## **ONTWERPBESLUIT WIJZIGING LEGGER RODE BEEK TE SUSTEREN**

Nummer ontwerpbesluit : 2018-Z11836

### Bijlage 1 Tekening L29-061AC

Ontwerp leggerwijziging Besluit: 2018-D100604  
Omschrijving leggerwijziging:  
Henriching Rode Beek Susteren

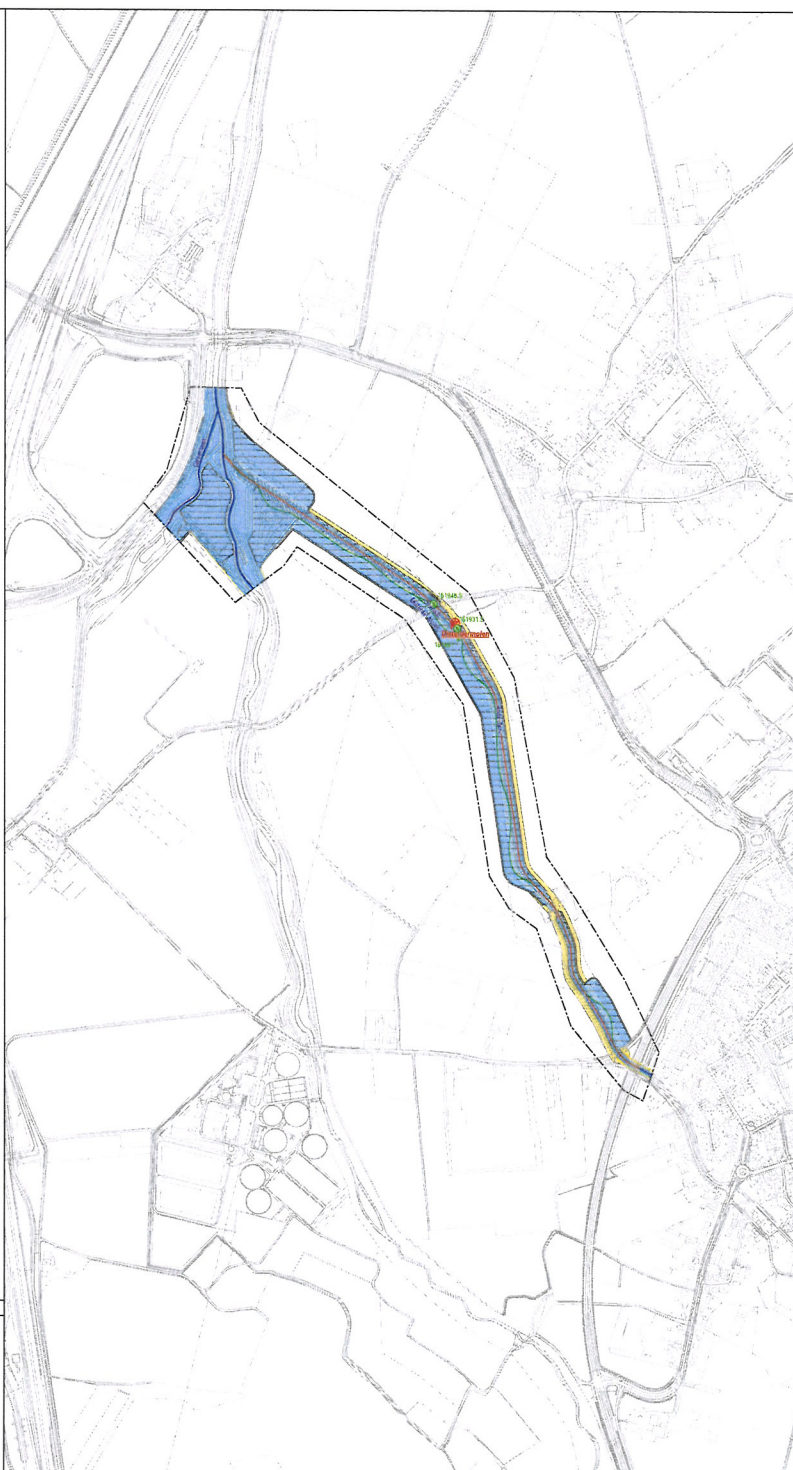
De herinrichting van de Rode Beek vindt voornamelijk aan de zuidzijde van de watergang plaats. Hierdoor veranderen ook de zoneringen van het waterstaatswerk, de beschermingszone en het profiel van vrije ruimte. De voor de herinrichting verworven gronden zijn worden geheel in beslag genomen door het waterstaatswerk (watergang en ernaast gelegen kaden). Het profiel van vrije ruimte is na de herinrichting niet meer noodzakelijk. Wel zijn aan de buitenzijde van de kaden beschermingszones met een breedte van 3 meter opgenomen. Deze beschermingszones zijn gelegen in de aangrenzende percelen. Op de beschermingszones zijn de bepalingen uit de keur van het waterschap van toepassing.

Om wateroverlast ter plaatse van de Dieterdermolen te voorkomen wordt een overlaat gemaakt en worden schuiven geplaatst. Bij hoge afvoeren van de Rode Beek en/of veel terugstuwning vanuit de Geleenbeek/Vloedgraaf kan met behulp van de schuiven de Rode Beek ter plaatse van de molen worden afgesloten en al het water via de overlaat worden geleid. Het waterschap is eigenaar, onderhoudsplichtige en bedienaar van deze overlaat en schuiven.

In de bij dit besluit behorende tekening is de bestaande situatie conform de legger en de situatie na uitvoering van het projectplan weergegeven (bijlage 1). Na uitvoering van het projectplan zal de legger worden gewijzigd. De Keur van het (voormalig) Waterschap Roer en Overmaas wordt dan van toepassing op de nieuwe situatie. Tot die tijd blijft de keur van toepassing op de bestaande situatie.

Gelet op de bepalingen van de Waterwet, het Waterbesluit, de Waterregeling, het besluit van het Algemeen Bestuur van het waterschap Limburg van 2 januari 2017, het besluit van het Dagelijks Bestuur van het waterschap Limburg van 2 januari 2017, de Keur van Waterschap Roer en Overmaas 2014, de Waterschapswet, de Algemene wet bestuursrecht en de hierboven vermelde overwegingen besluit het dagelijks bestuur de legger overeenkomstig de bij dit besluit behorende tekening (bijlage 1) aan te passen.

De aanpassing van de legger vindt plaats nadat de herinrichting van de Rode Beek fysiek heeft plaatsgevonden, tot die tijd blijft de huidige situatie op de legger gehandhaafd.
